**Construction d'un tramway sur  
le territoire de la ville de Québec  
dans le cadre du projet de  
réseau structurant de transport en commun**

**Étude d'impact sur l'environnement**

**Addenda n° 3**

**Tracé entre le terminus Le Gendre  
et le pôle d'échanges de Saint-Roch**

**Figure 1 Illustration schématique des modifications apportées au tracé du tramway en mars 2021**

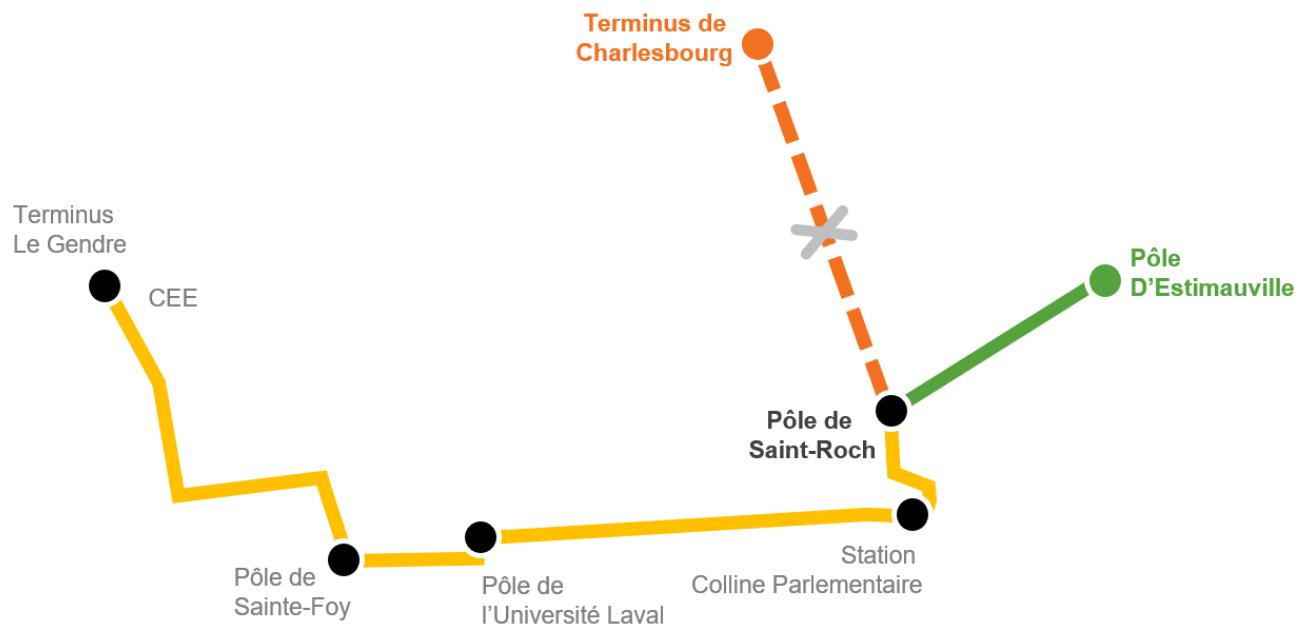
Le tracé dans les secteurs Ouest et Centre, tel que décrit aux sections 1.2.1 et 1.2.2 du présent document, est conservé tel quel (en jaune sur la *figure 1*).

À partir du pont Drouin, le tracé dans le secteur Est, tel que décrit à la section 1.2.3 du présent document, est retiré (en orange sur la *figure 1*) et le parcours du tramway est modifié de la façon suivante :

- Après son passage au pôle d'échanges de Saint-Roch et sa traversée de la rivière Saint-Charles sur le pont Drouin, le tracé modifié traversera le quartier Limoilou d'ouest en est, plutôt que du sud au nord comme dans le tracé de référence, pour se rendre au futur pôle d'échanges D'Estimauville (en vert sur la *figure 1*).

Figure 2 Plan d'ensemble – Tracé du terminus Le Gendre au pôle d'échanges de Saint-Roch

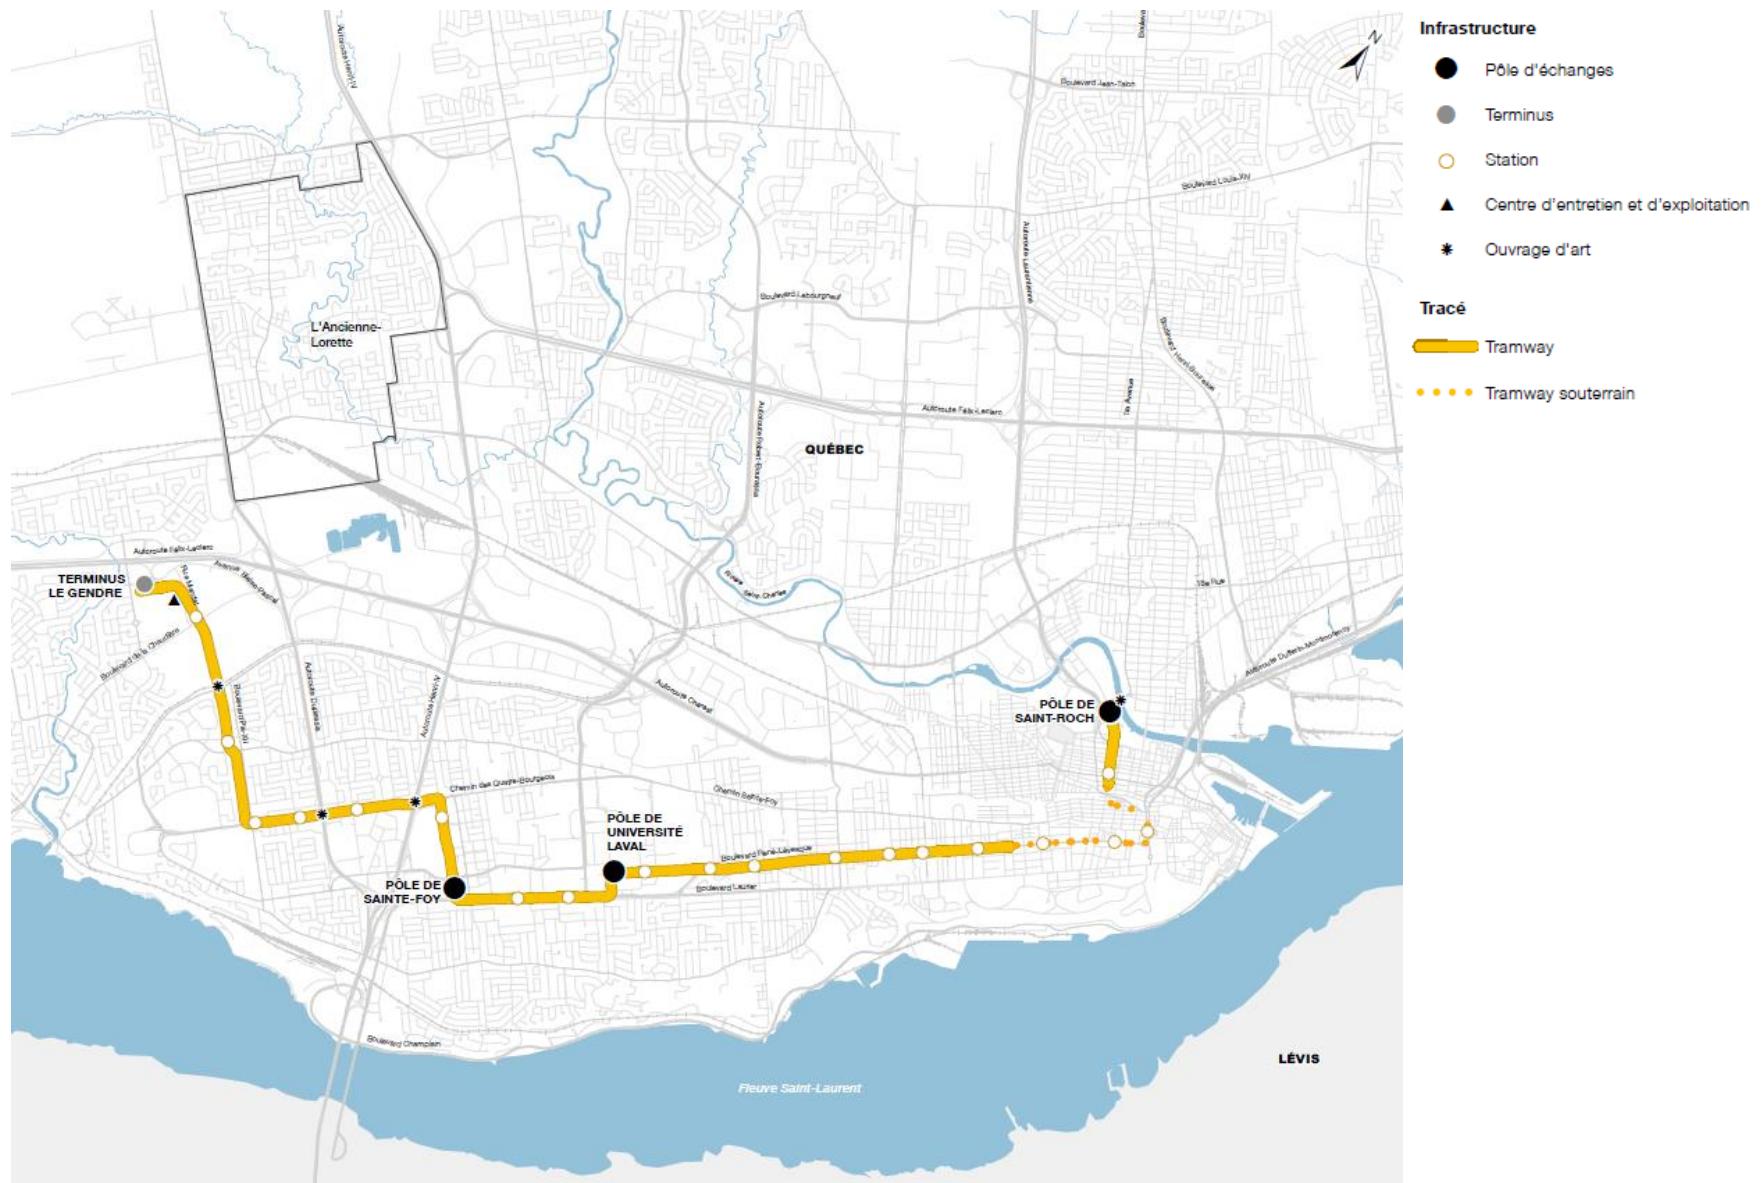
Le scénario modifié faisant l'objet du présent addenda no 3 correspond aux sections du tracé qui sont inchangées : soit le tracé du tramway entre le terminus Le Gendre et le pôle d'échanges de Saint-Roch. Ce tracé, d'une longueur de 16,5 km, correspond au tracé dans les secteurs Ouest et Centre, tel que décrit aux sections 1.2.1 et 1.2.2 du présent document; il est illustré à la *figure 2*.
